原能會對核二廠2號機3月28日急 停事件安全管制作業說明

原能會 核能管制處

107年5月31日

機組急停

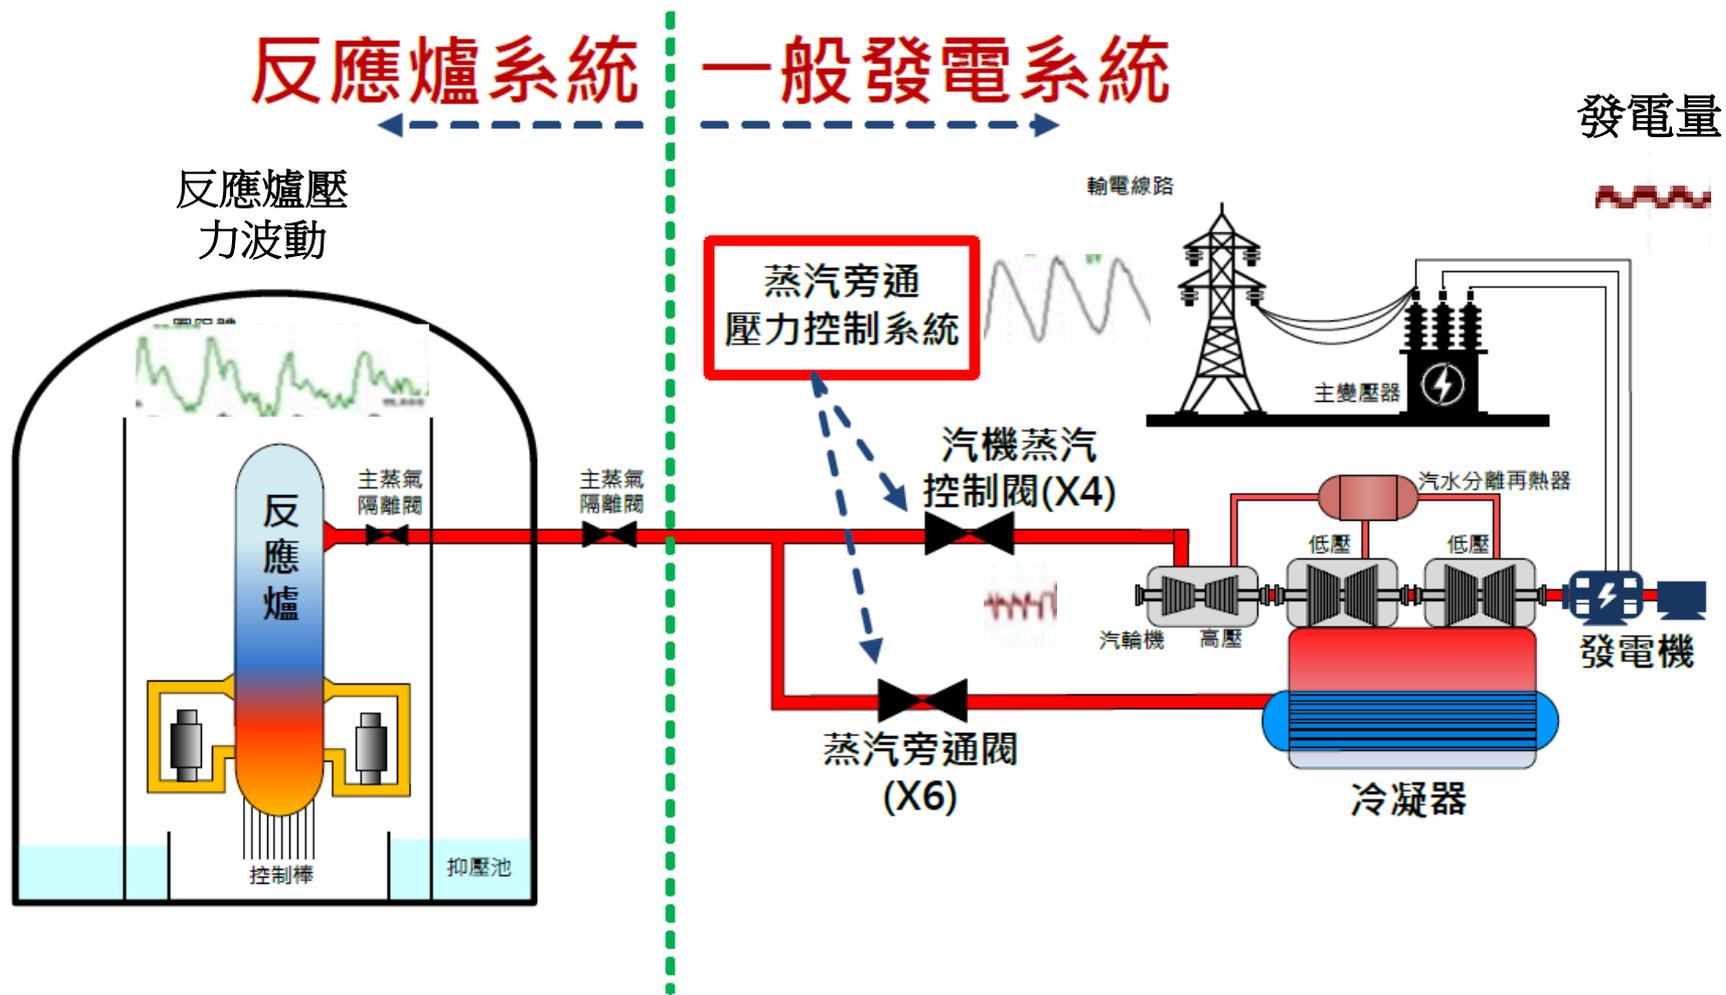
□ 台電公司研判本次急停事件發生肇因

- 當反應爐壓力由蒸汽旁通閥與汽機蒸汽控制閥進行控制權切換所產生之波動
- **SB&PR系統參數組合不佳而無法有效衰減**
- 導致反應爐壓力週期性變動
- 引動反應爐保護儀器OPRM動作

- 反應爐保護儀器OPRM第2控道及第1控道(PBA跳脫邏輯)動作
- 引發反應爐保護系統動作，反應爐自動急停。

【急停原因分析】

當時反應爐水位及功率皆在穩定狀態，非源自於反應爐自發性的壓力波動；肇因**SB&PR系統參數組合不佳**。

➤ 檢視發電機併聯及急停前後相關電氣數據

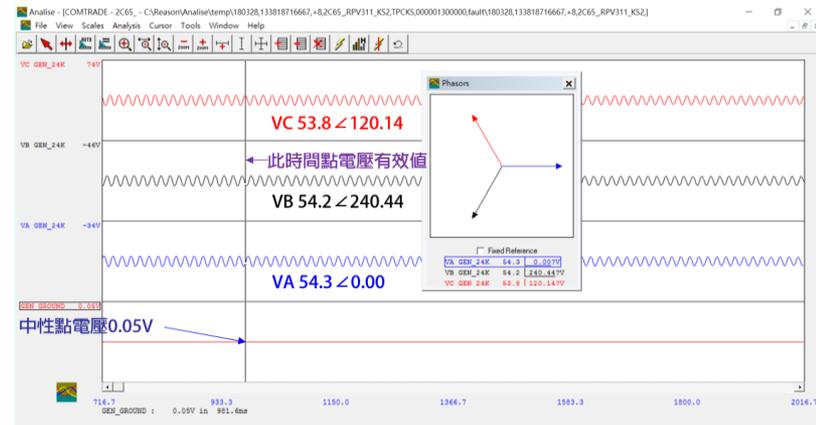
◆ 三相電壓及電流無異常

◆ 確認非電力系統引起

◆ 發電機更新之定子線圈

避雷器箱相關設備未受

影響

急停當天參數值，TR2=0.25 秒、TR1=0 秒(左圖)發散；
TR2=0.5 秒、TR1=0 秒(右圖)振盪。

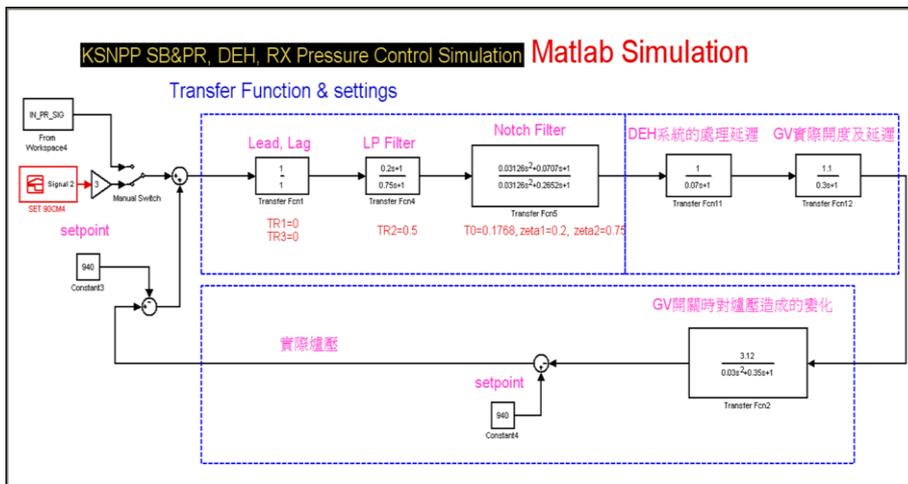
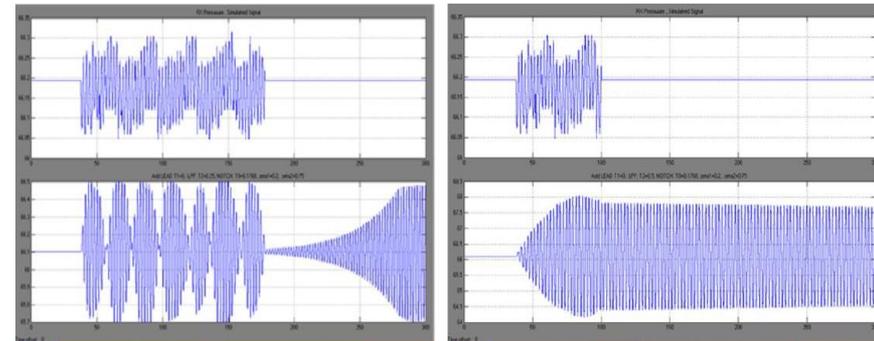
- 專案小組就台電公司提送報告及相關參數檢視
 - 要求建立急停事件之完整系統模擬驗證分析
 - ◆ 完整模擬驗證分析-Matlab模擬分析
 - ◆ 確認本次急停事件肇因-SB&PR參數調校組合不佳引起
